***Exploitation de 3 forages
pour l'alimentation en eau potable***

***Commune de Ducey
(Manche)***

**Avis de l'hydrogéologue agréé P. Balé en
Matière d'Eau et d'Hygiène Publique
pour le département de
la Manche**

Objet : avis concernant le projet d'exploitation de 3 forages d'eau Potable par la Compagnie des Fromages et RichesMonts.

Fig. 2 : localisation des forages réalisés sur fond orthophotographique et cadastral et photographies des ouvrages le 5 juillet 2017

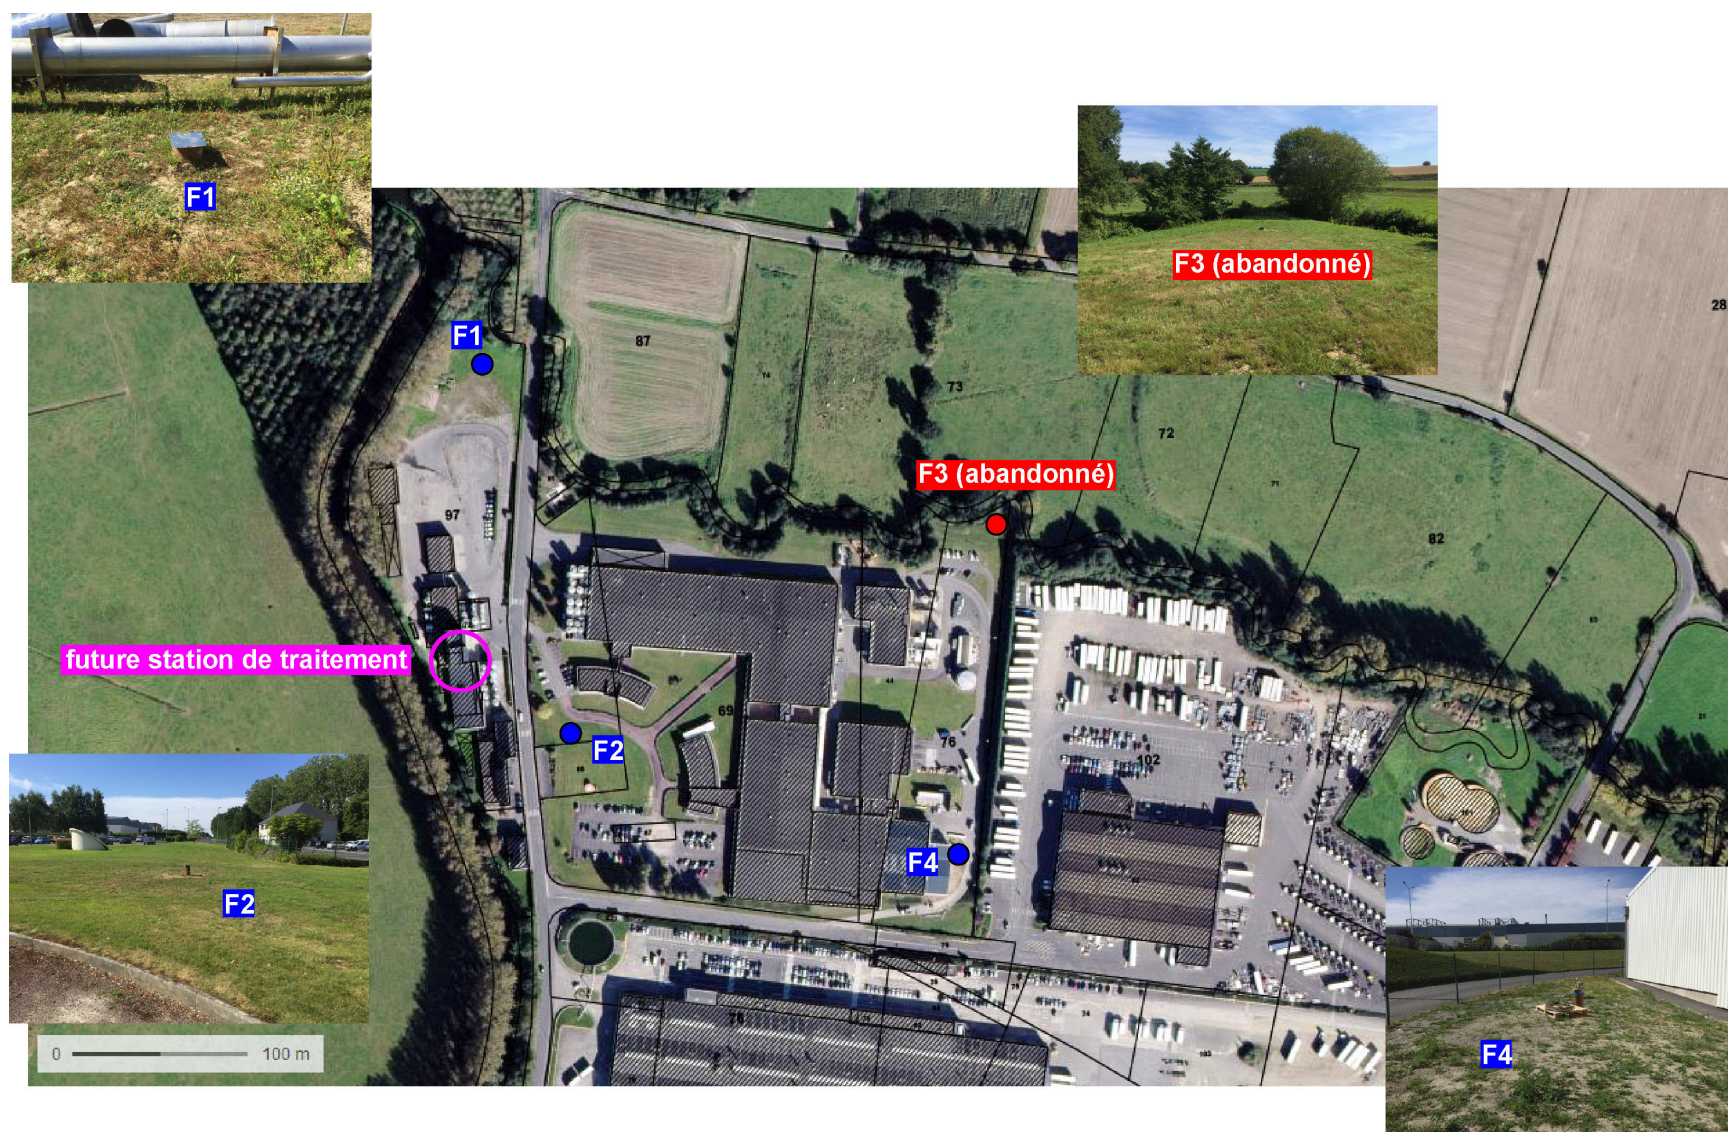
l'adduction au réseau public par sécurité et en disposant un disconnecteur pour s'assurer de l'absence de retour d'eau des nouveaux forages dans le réseau public). Pour ce faire des forages ont été réalisés entre octobre 2015 et mars 2017 par la société Forafrance. Une station de traitement de l'eau brute des forages devra être prochainement installée sur le site (**fig. 2**).

Selon le projet qui nous a été soumis et sur lequel porte cet avis, l'eau sera prélevée à partir de 3 forages¹ (F1-F2-F4) dont la localisation est reportée sur la carte de la **figure 2** et **tableau 1**.

Les forages sont implantés de part et d'autre de la RD 78, dans l'enceinte de l'usine (**fig. 2**). Cette dernière étant localisée au sein d'une petite zone industrielle, en bordure de la route départementale 78 et de la Sélune.

Fig. 4 : synoptique de la future station de traitement et plan du réseau d'eau brute (source : Forafrance)

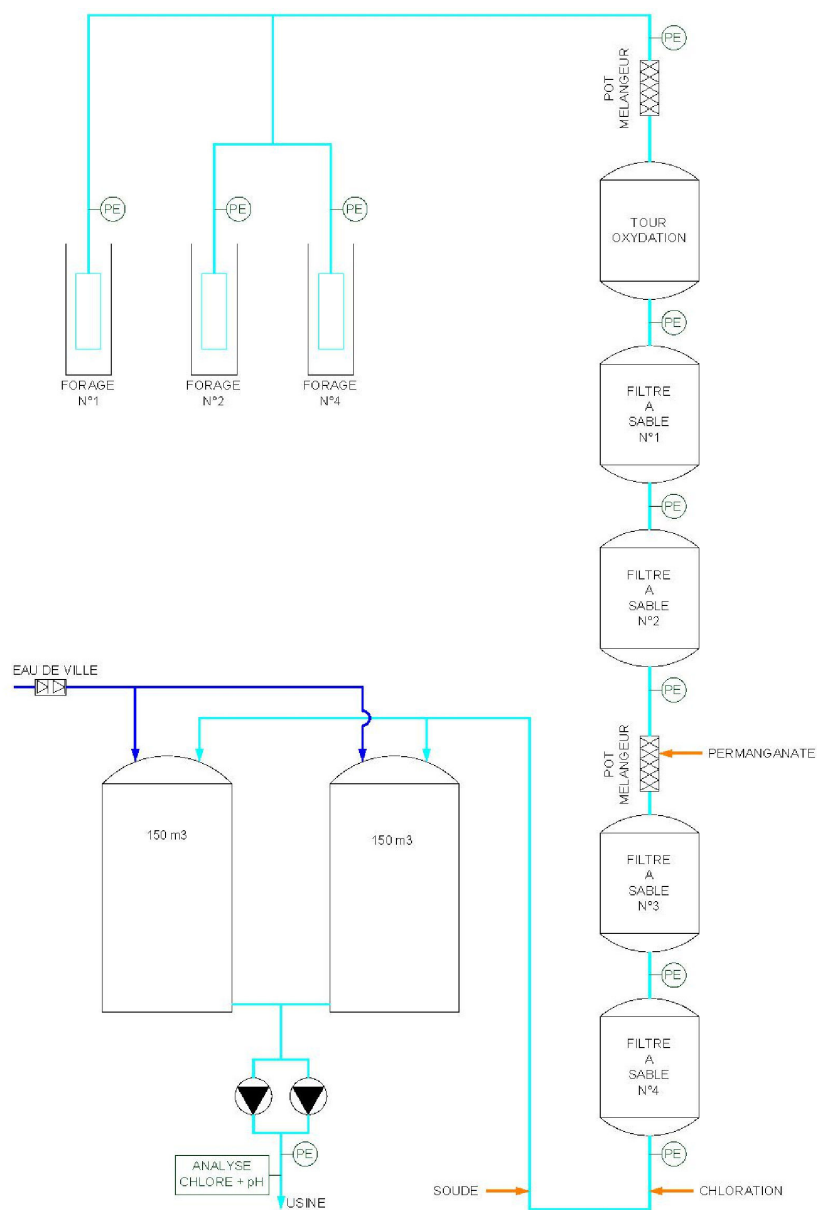
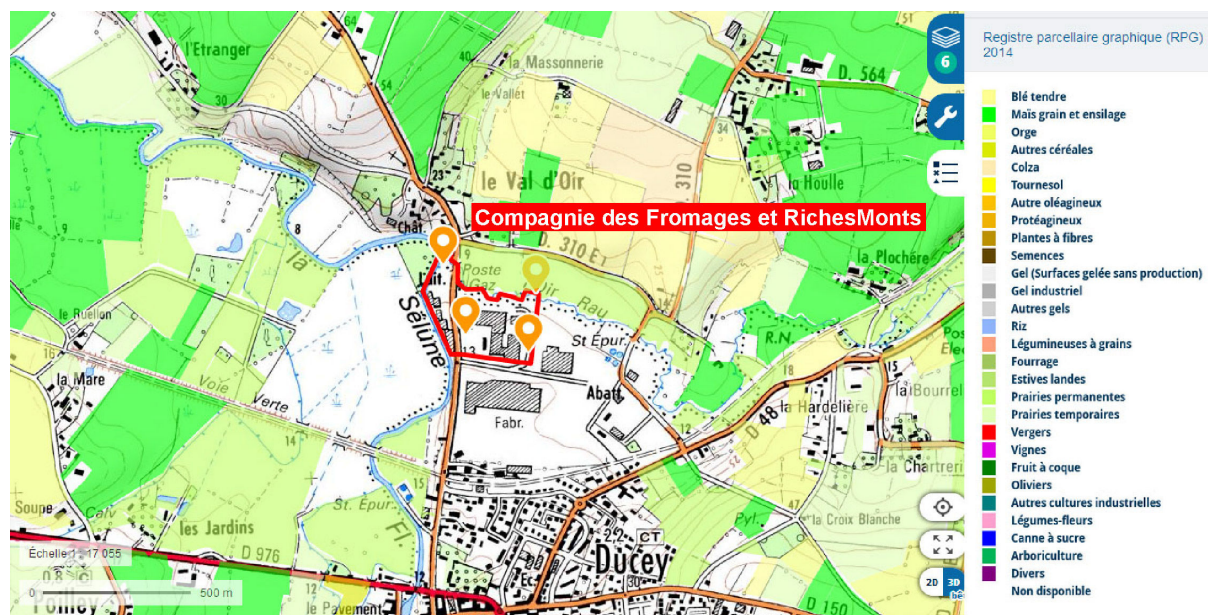
La station de traitement sera installée dans un local spécifique situé en partie Ouest du site (**fig. 4**), à proximité des stockages existants (l'alimentation électrique de l'installation sera assurée à partir du TGBT de l'usine). Après pompage, l'eau brute issue des forages sera directement renvoyée vers la station de traitement par l'intermédiaire de canalisations enterrée en PVC pression à joints DN 50 et DN 100.

Le synoptique de la station de traitement est illustré **figure 4**. Il comprend les étapes suivantes :

- Stockage dans deux réservoirs de 150 m³. Il est à noter qu'outre la présence d'un disconnecteur, l'arrivée de l'eau du réseau public se fera en partie haute des réservoirs sans possibilité de siphonnage.

Il conviendra, à notre avis, de compléter ce dispositif par la surveillance en continu de la conductivité et des niveaux dynamiques des forages tels que décrit plus haut.

Fig. 5 : l'environnement et les ouvrages AEP les plus proches du site industriel

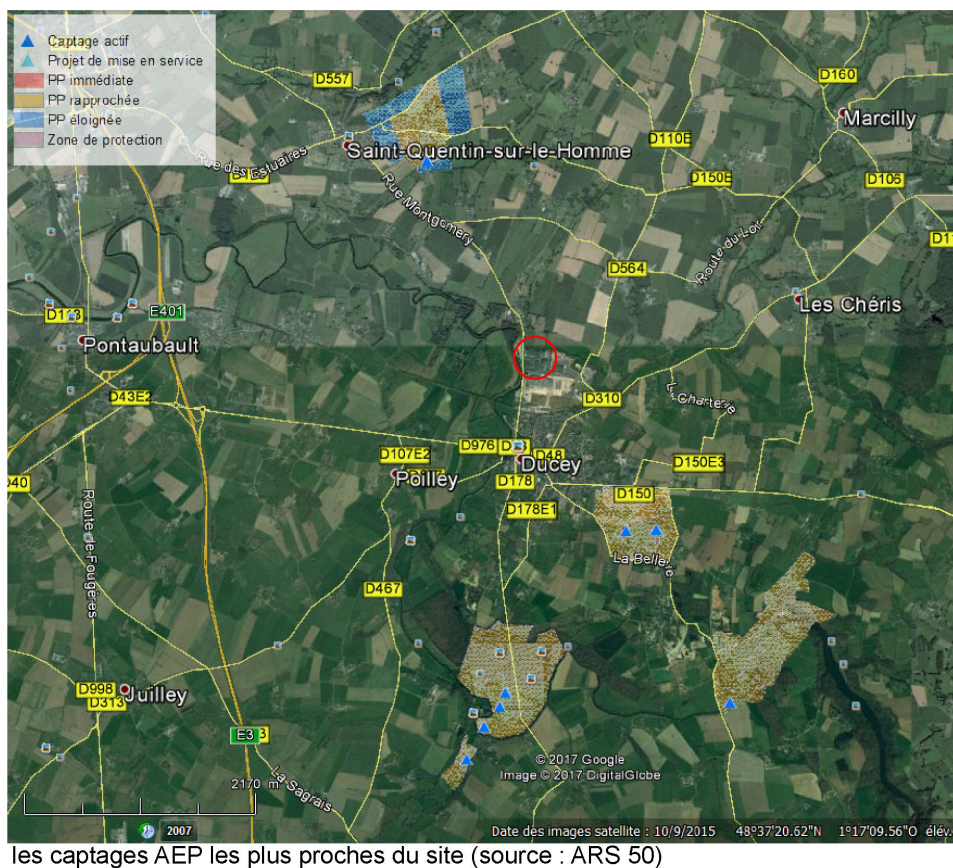
On a reporté sur la **figure 5**, la localisation des captages AEP les plus proches :

- Les forages F1 et F2 des Noés, alimentant la commune de Ducey et dont l'arrêté de DUP date du 23 avril 2012 (400 et 600 m³/j) ; ils sont localisés à 1,8 km au Sud-Est du site et la limite du périmètre de protection rapprochée à 1,25 km au Sud-Est.
- Le captage des Logis à Saint-Quentin-sur-le-Homme dont l'arrêté de DUP date du 8 mai 2005 (200 m³/j).
- Le champ captant du bois Dardennes se situe à plus de 2,8 km au Sud dont l'arrêté de DUP date du 9 avril 1999 (3000 m³/j).

En raison de leur éloignement, les forages de la laiterie de Ducey ne devraient pas interférer avec les ouvrages AEP.

Figure 21 : Coupe géologique et technique de l'ouvrage F1

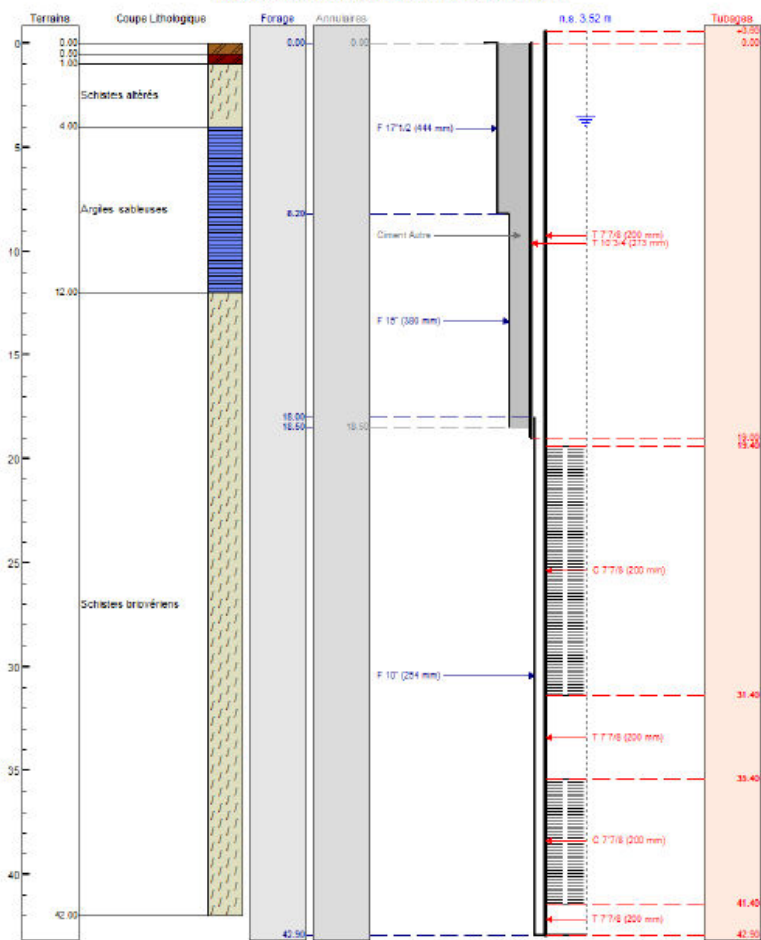
Les coupes de forages (*cf. annexe*) indiquent que F3 et sans doute F1 (la coupe entre 1 et 4 m ne paraît pas cohérente) ont traversé respectivement 12 et 8 m d'argiles sableuses en tête, correspondant sans doute aux alluvions $\pm$ ancienne de la Sélune avant de traverser les schistes briovériens. Les forages F2 et F4, plus éloignés de la Sélune, n'ont pas traversé d'alluvions mais essentiellement les schistes briovériens, plus fracturés sur F4 (*cf. annexe*).

Figure 30 : Coupe géologique et technique de l'ouvrage F4

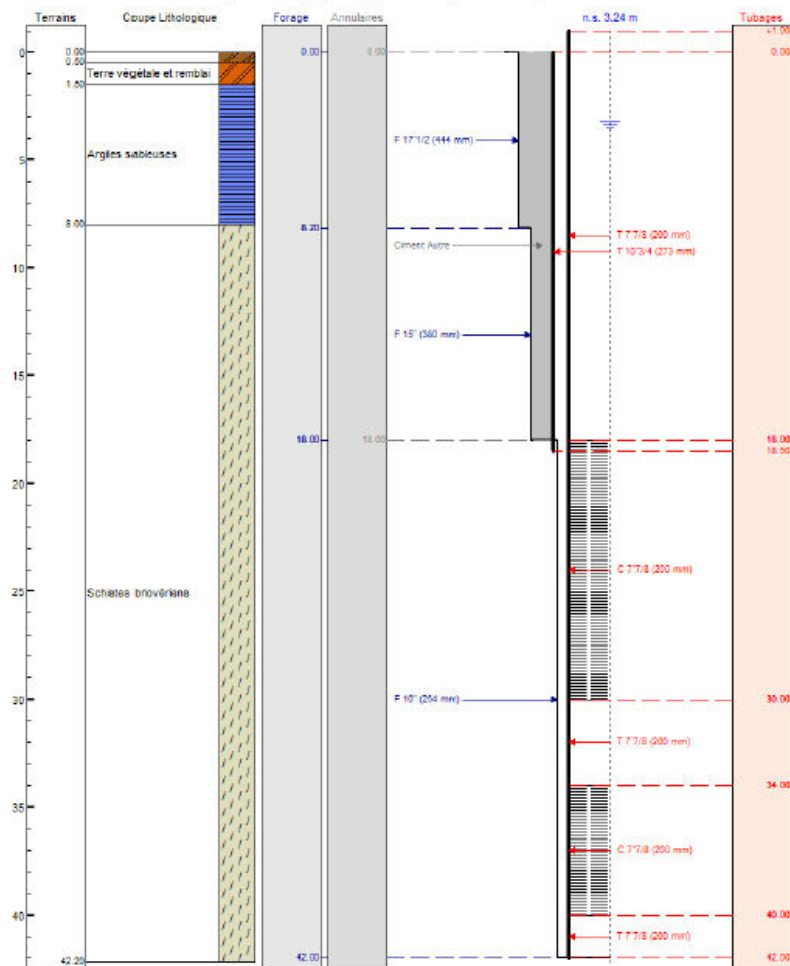
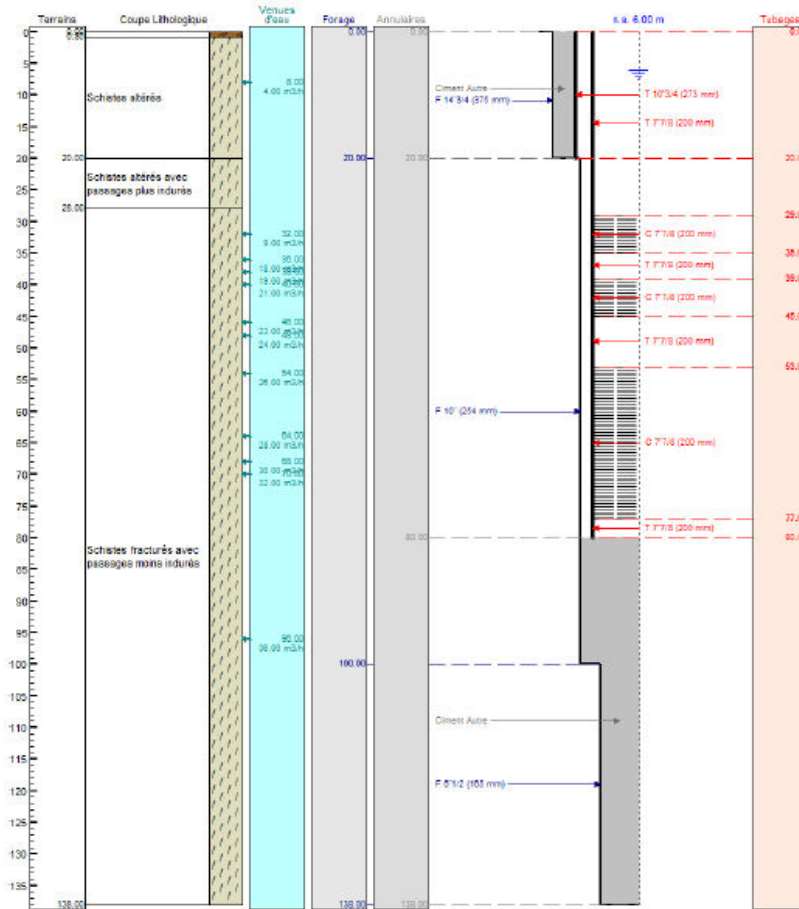
Si les débits à la foration sont semblables entre les forages, les caractéristiques hydrodynamiques issues des essais de pompages révèlent des comportements différents confirmant l'hétérogénéité et l'anisotropie de l'aquifère du socle fracturé ; c'est le forage F4 qui présente les meilleures caractéristiques, bien que le rabattement maximum atteigne après un pompage d'un mois à $29 \text{ m}^3/\text{h}$, plus de 20 m (soit un niveau dynamique à près de -27 m/sol), proche du rabattement maximum admissible. Il est à noter que le débit de production proposé pour cet ouvrage est de $30 \text{ m}^3/\text{h}$, soit au-dessus du débit critique, ce qui risque à terme d'entraîner de forts rabattements et un risque de colmatage de l'ouvrage en raison des fortes teneurs en fer (cf. chapitre qualité de l'eau). Il conviendra de surveiller très attentivement les niveaux d'eau durant la mise en production et d'éviter tout dépassement des niveaux dynamiques maximum.
